**Projet de renouvellement urbain du « Mas de Mingue » sur la
commune de Nîmes
Avis de la Mission régionale d'autorité environnementale dans
le cadre d'une procédure commune sur le rapport d'évaluation
environnementale commun au plan local d'urbanisme (PLU) et
au projet (articles L. 122-14 et R. 122-27 du Code de
l'environnement)**

N°Saisine : 2021-9859

N°MRAe : 2022APO39

Avis émis le 25 avril 2022

Figure 4 : Plan de la future desserte du quartier

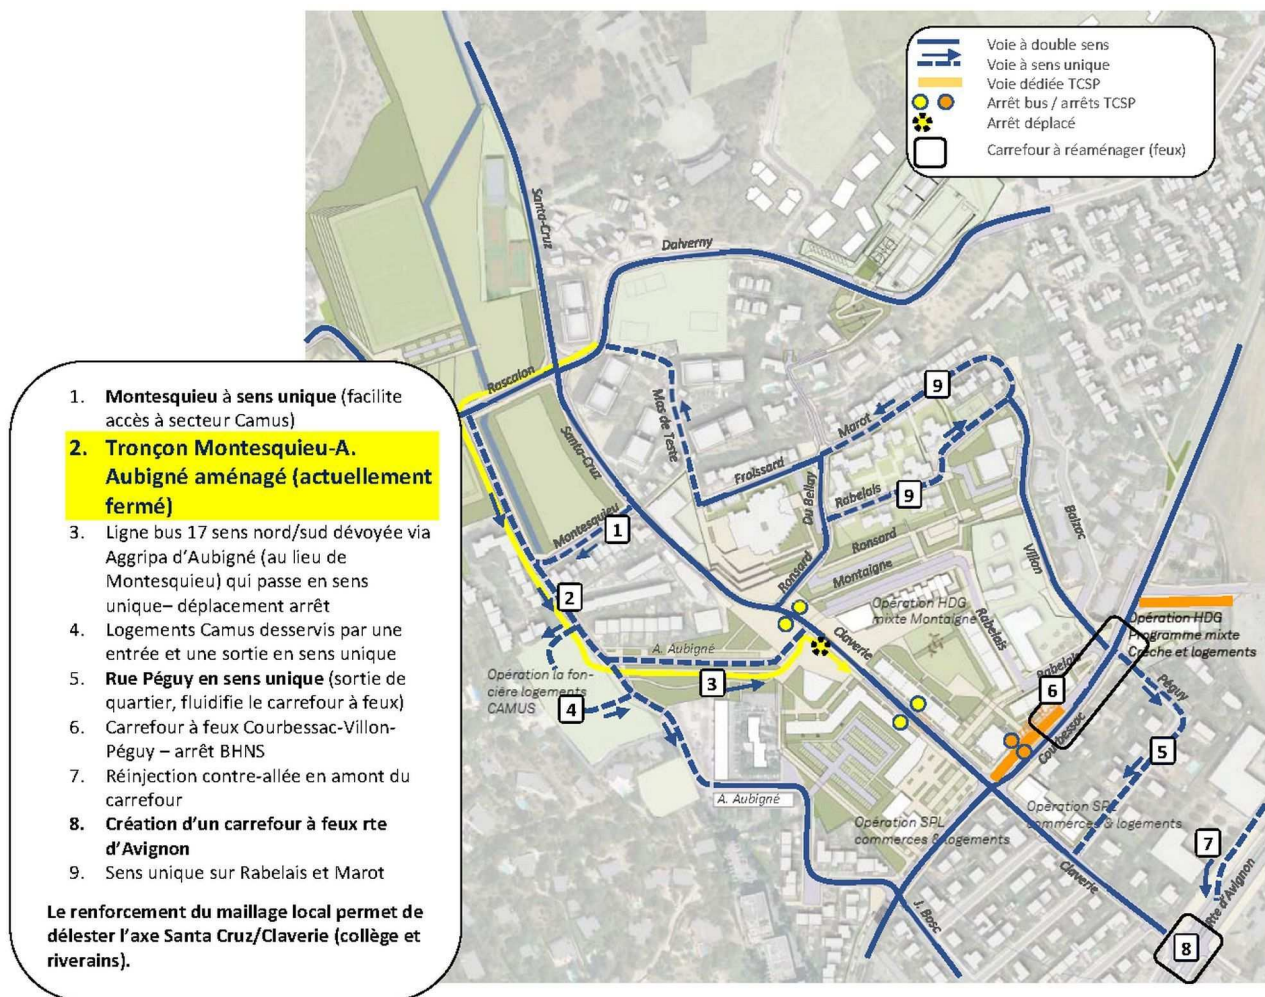
La MRAe note positivement ces améliorations en termes de desserte et de promotion des TC et modes doux concernant le futur quartier. Néanmoins, elle relève l'insuffisance des mesures concrètes en faveur du développement des modes doux et actifs.

De même, le dossier évoque régulièrement les « mobilités actives » mais cette terminologie générale ne vise pour ce projet finalement que « la marche-à-pied » qui devrait être facilitée par les aménagements prévus.

Il est à noter que le fait de prévoir un « *espace d'apprentissage du vélo* » est un élément tout à fait positif pour la promotion de ce type de mobilité mais ne trouve malheureusement aucun prolongement dans le présent projet puisqu'aucune piste cyclable n'est envisagée dans le quartier. Il est seulement prévu à terme « une liaison cycle du TCSP au collège Ada Lovelace ». Certes, « *la compacité du quartier permet de relier tout point par la marche,*

La MRAe recommande de renforcer les mesures opérationnelles de développement des modes doux au sein du quartier et en lien avec les autres secteurs de la ville.

Figure 5 : Prévisions du trafic routier avec le projet

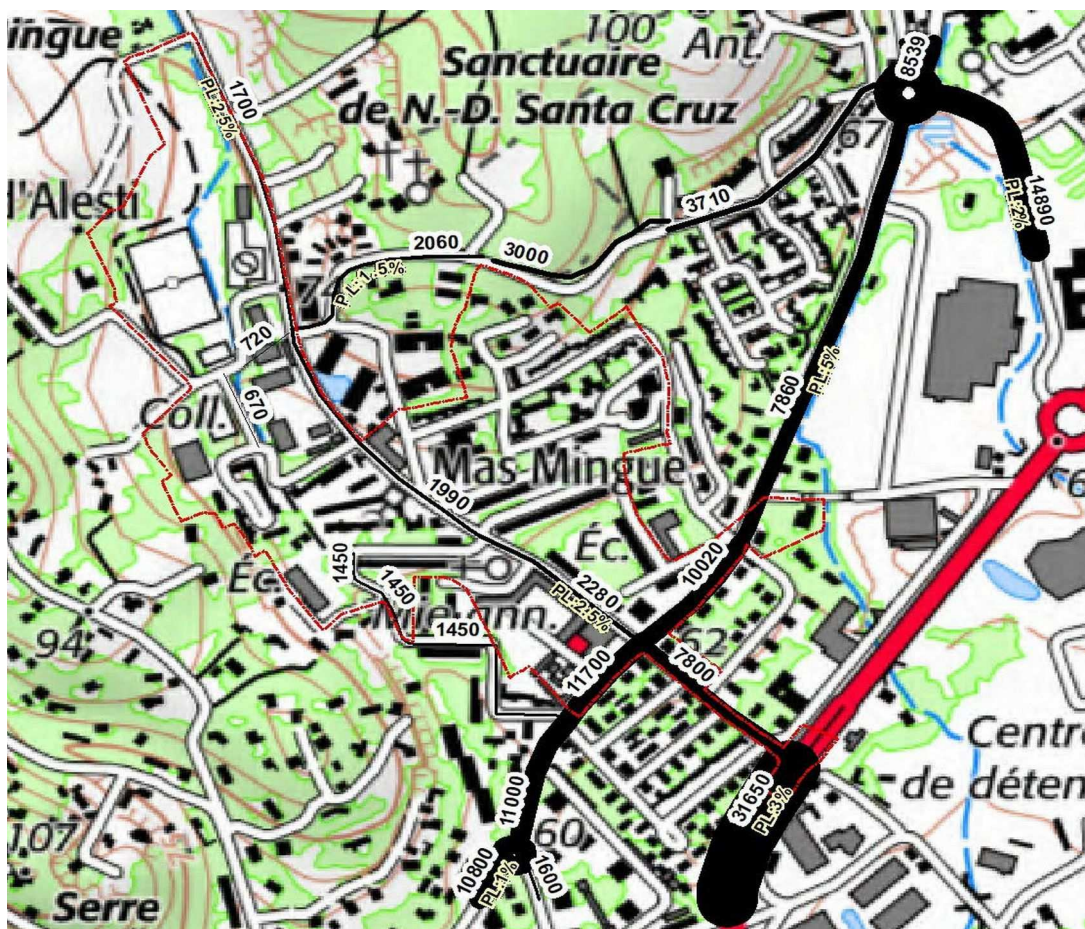
Au final, l'avenue Claverie et la rue d'Agrippa d'Aubigné prenant de l'importance présentent une augmentation de trafic forte respectivement de 625 % et 160 %. Cette augmentation du trafic se traduit par des niveaux de bruits supérieurs.

Les augmentations significatives du trafic engendrent un dépassement des seuils réglementaires (60 dB(A) en période diurne, de 6h à 22h, et 55 dB(A) en période nocturne, de 22h à 6h, en particulier au droit de l'avenue Mgr Claverie .

Au vu de la sensibilité de l'enjeu, l'étude d'impact du projet ne présente pas une réflexion suffisante sur des mesures d'évitement et de réduction des incidences sonores. L'optimisation du positionnement et du gabarit des bâtiments doit être recherchée, afin de permettre de protéger certains d'entre des voies bruyantes : ajustement des hauteurs, éloignement au maximum de la voirie notamment des bâtiments d'habitation, plantation de haies ou d'alignements d'arbres permettant d'atténuer le bruit, limitation de la vitesse...

La MRAe recommande de renforcer l'analyse des incidences sonores du projet et de définir les mesures d'évitement et de réduction en conséquence.
